Wondelgem, 9 december 2023

Gelieve in bijlage de opmerkingen van Mountain Bikers Foundation Vlaanderen vzw te vinden bij het ontwerp van Toegankelijkheidsregeling Geelstervallei Lede .

Fig. 1: Uittreksel uit kaartblad 1

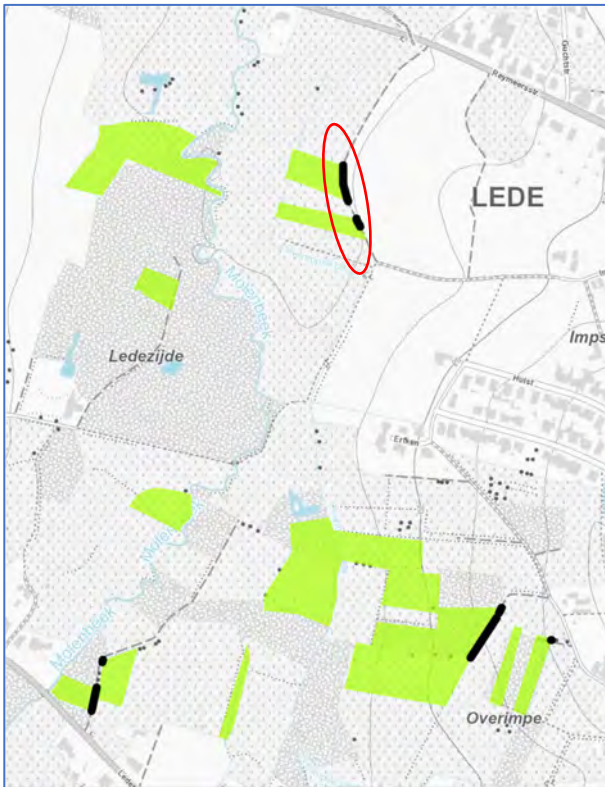
Op dit kaartblad staan meerder veldwegen ingekleurd als “enkel wandelaars” als ze grenzen aan een Natuurpunt perceel. Dit vinden we voor de hieronder in het rood aangeduide veldweg “Gemeentemeerslos” een probleem.

Wij wensen dit stuk dan ook toegankelijk te houden voor fietsers.

Fig. 2: Strava heatmap

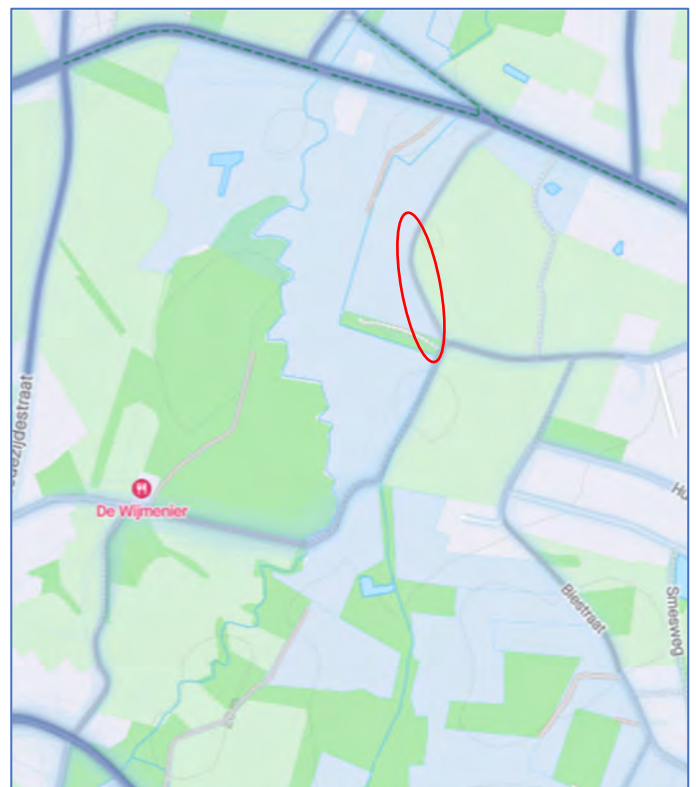
De strava heatmap-kaart toont het grote fietsgebruik (blauw), die afsluiten voor fietsers niet rechtvaardigt. Dit stuk maakt deel uit van een alternatieve fietsweg die grote wegen ontwijkt en staat op de atlas van de trage wegen bekend als “gemeenteweg met rooilijn”.

Fig. 4: trage wegenkaart van het gebied (wegen met rooilijn in het aroen)

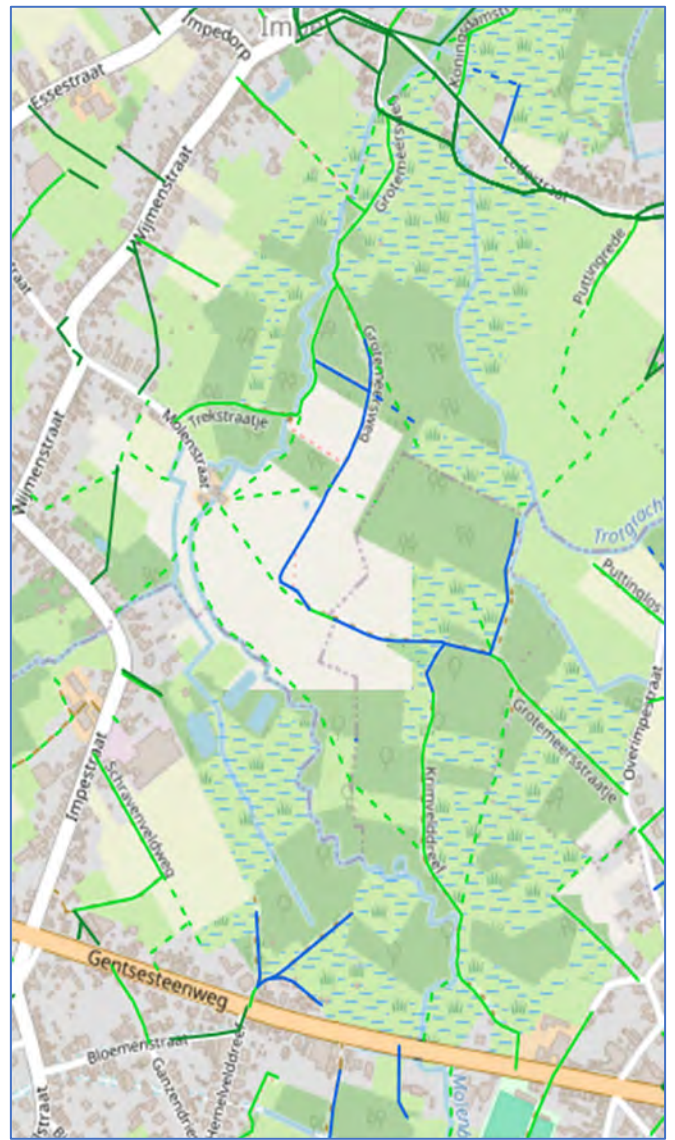
Het rood omlijnde gebied is bovendien ook deels opgenomen op de trage-wegen-kaart van Tragewegen.be als gemeenteweg met rooilijn (Fig. 4).

Ook hier vragen wij om deze paden fietstoegankelijk te houden.
